東海第二発電所  
鋼管杭鉄筋コンクリート防潮壁の  
杭構造形式および設置ルートの変更について

平成29年7月10日  
日本原子力発電株式会社

(3) 杭構造形式の変更(摩擦杭から岩着支持杭への変更)

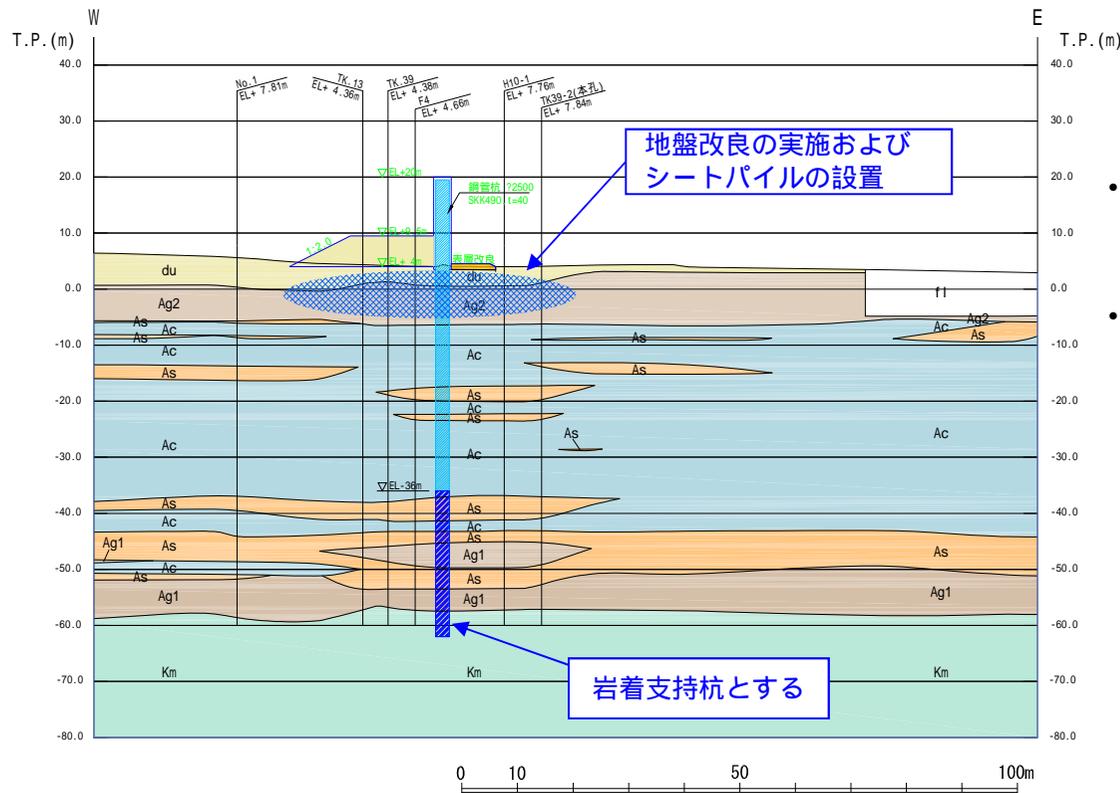
東海第二発電所の鋼管杭鉄筋コンクリート防潮壁は、敷地北側において摩擦杭を計画していたが、これを岩着支持杭に変更する。

これにより鋼管杭鉄筋コンクリート防潮壁は、十分な支持性能を有する岩盤に杭を介して設置することとなる。

また、鋼管杭鉄筋コンクリート防潮壁周りの表層付近の地盤においては、地震時における変形や津波による洗掘などに対して、浸水防護をより確実なものとするため、地盤改良の実施およびシートパイルの設置を行う。

- 杭の基礎構造形式を摩擦杭から岩着支持杭に変更することにより、より裕度が高い支持性能が得られる。
- 表層付近の地盤改良等を行うことにより、地震時における周辺地盤の変形に対する抑制効果が得られる。また、津波時の洗掘や地中からの浸水防止効果が大きくなると共に、杭の発生曲げモーメントを抑え、全体として安全裕度の高い構造となる。

鋼管杭鉄筋コンクリート防潮壁の杭構造形式および設置ルートの変更  
 (4) 表層地盤改良およびシートパイルの設置検討方針

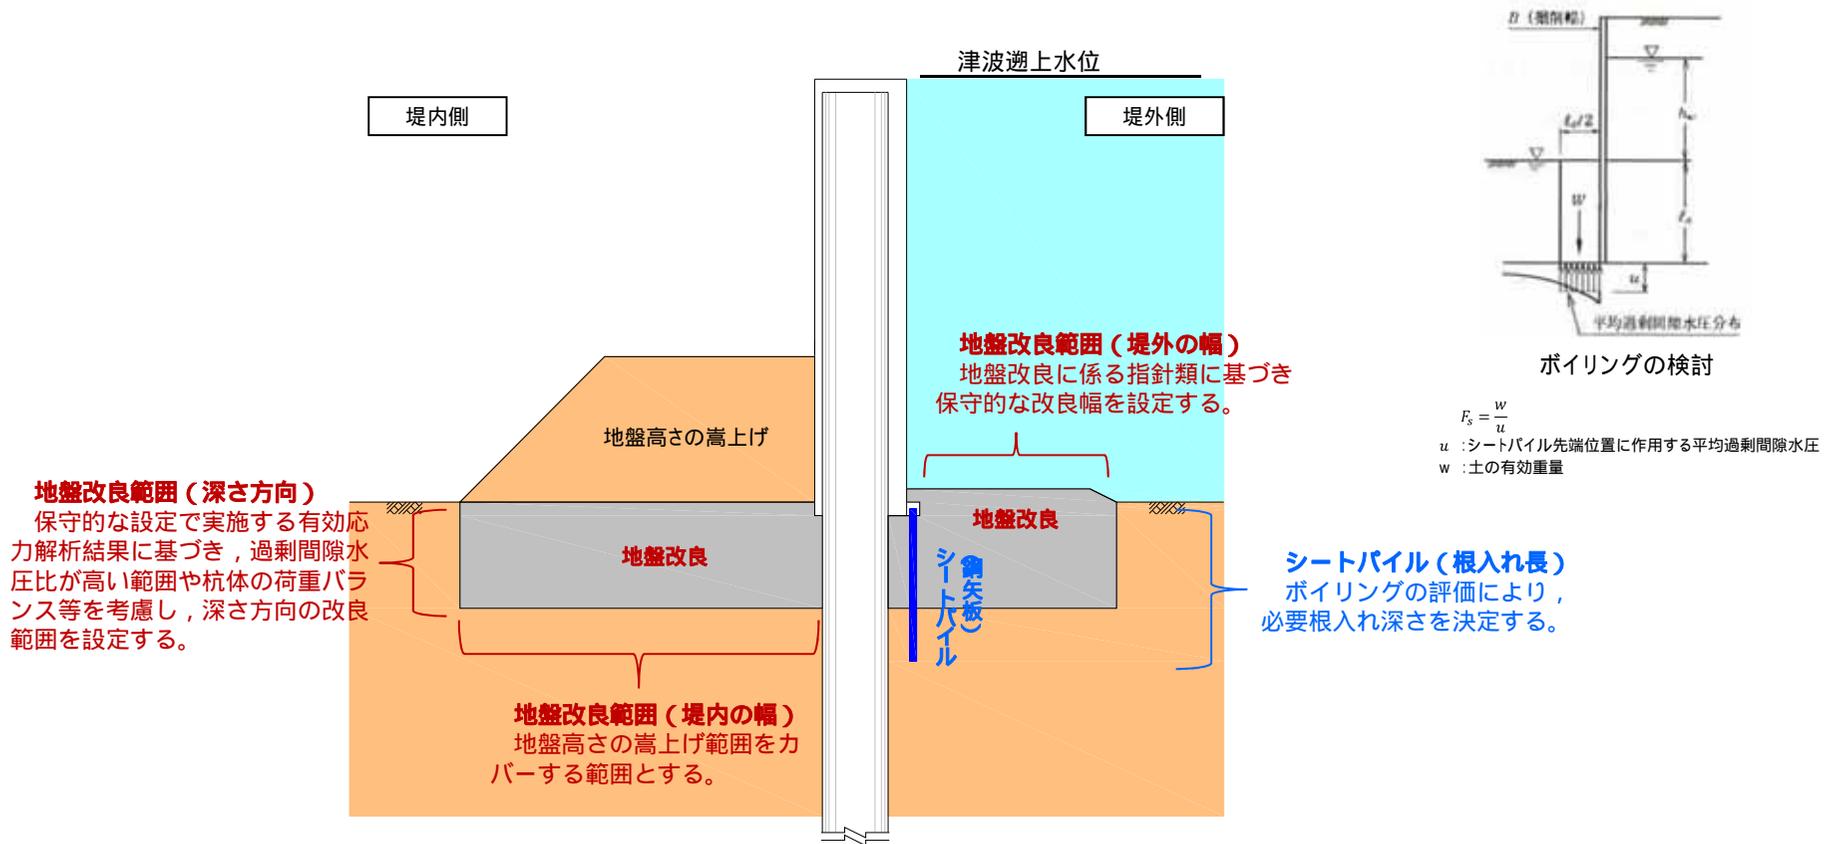
鋼管杭鉄筋コンクリート防潮壁周りの表層付近の地盤においては、地震時における変形や津波による洗掘などに対して、浸水防護をより確実なものとするため、地盤改良の実施およびシートパイルの設置を行う。

ボーリングは、津波時の防潮堤前面と背面の水位差によって、堤内側に上向きの浸透流が生じ、この浸透圧が堤内側の有効重量を超えるようになると発生する。したがって、シートパイルによる対策を行うこととし、堤内側の土の重量とシートパイル先端位置に作用する水圧との比から必要根入れ深さを評価する。

(6) 設置ルートの変更について

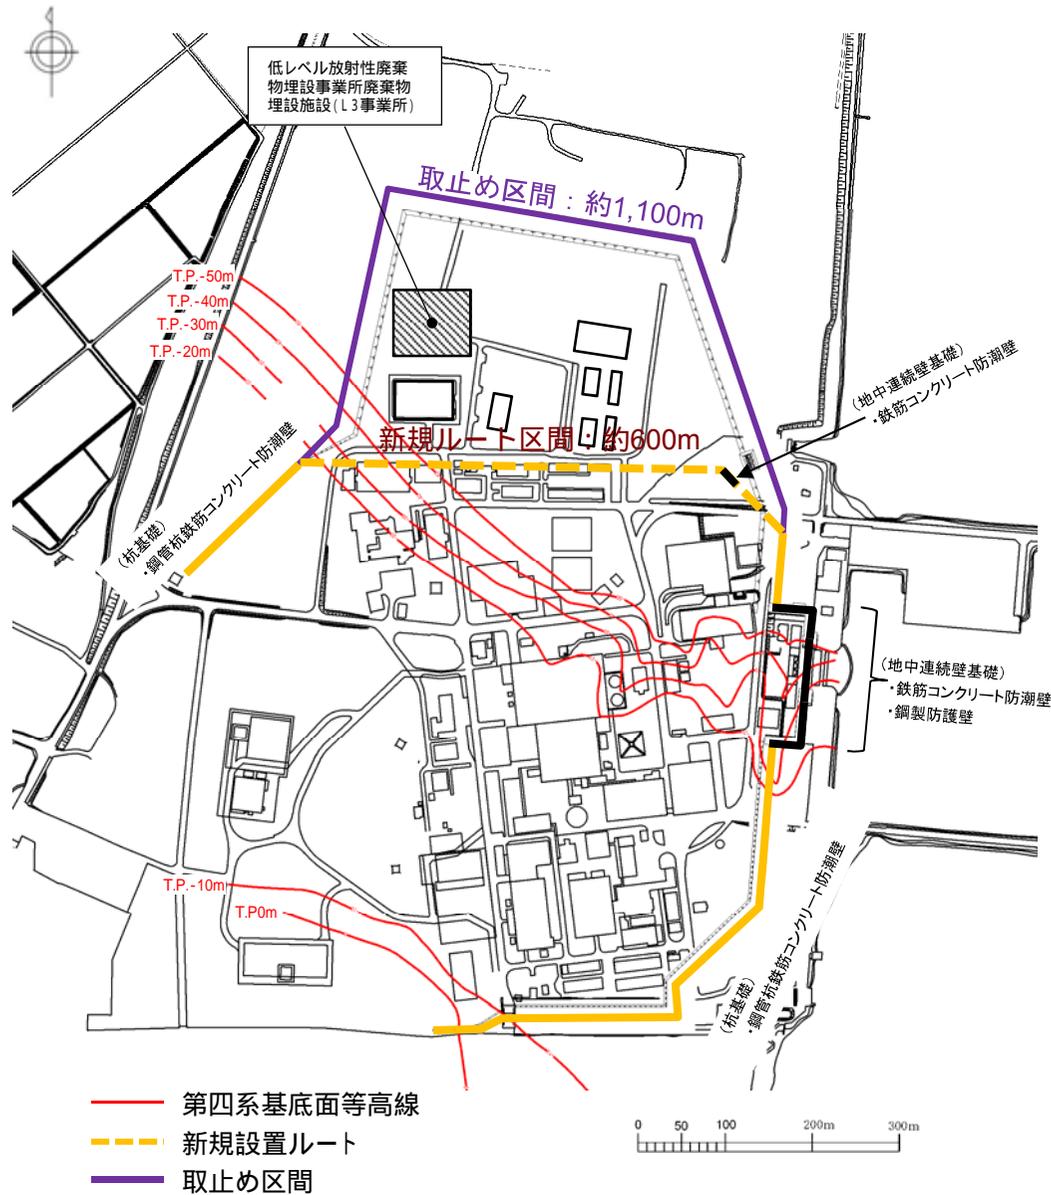
- 鋼管杭鉄筋コンクリート防潮壁周辺の表層地盤については、地震時における地盤の変形や津波による洗掘などに対して、浸水防護をより確実なものとするため、地盤改良の実施およびシートパイルの設置を行う。
- 地盤改良等の実施に当たっては、「低レベル放射性廃棄物埋設事業所廃棄物埋設施設(L3事業所)」及び他事業所施設の地下水流況に影響を及ぼす可能性を考慮し、防潮堤のルートを変更する。

防潮堤区間	変更前	変更後
(杭基礎) ・鋼管杭鉄筋コンクリート防潮壁	約2.0km	約1.5km
(地中連続壁基礎) ・鉄筋コンクリート防潮壁 ・鋼製防護壁	約0.2km	約0.2km
合計	約2.2km	約1.7km
